## 改善箇所説明図

### 基準不適合発生箇所

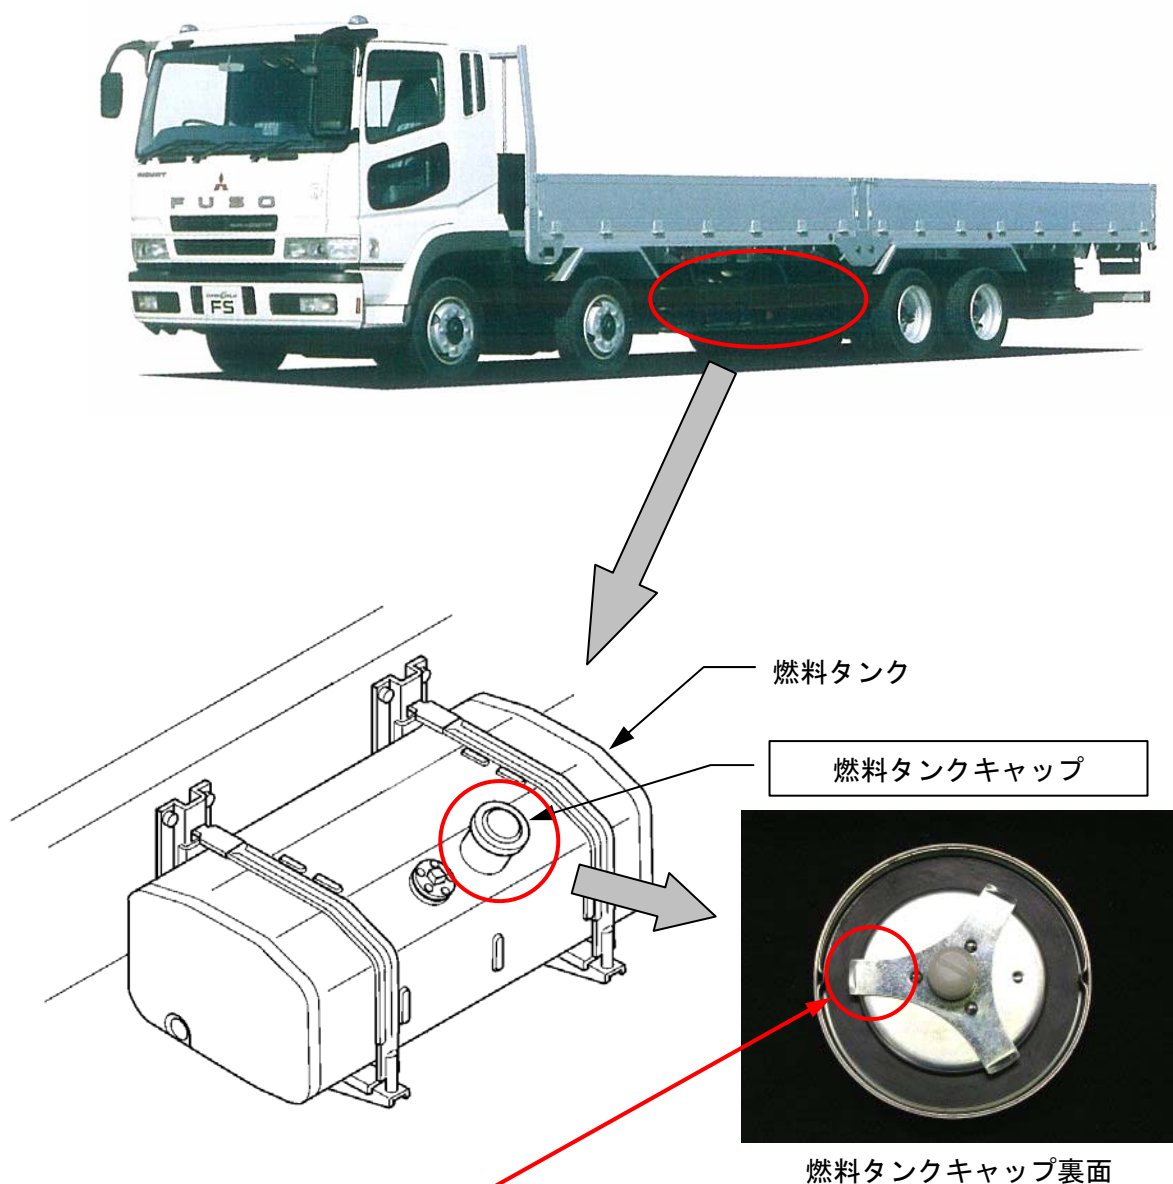
燃料タンクキャップの爪部の硬度が不足しているものがあるため、使用過程において当該爪部が変形し、キャップの保持力が低下するものがある。そのため、そのままの状態で使用を続けるとキャップの保持力がなくなり、燃料が漏れるまたは、燃料タンクキャップが脱落するおそれがある。

全車両、燃料タンクキャップを点検し、不具合品が装着されている場合には良品と交換する。

注：□ は、交換部品を示す。
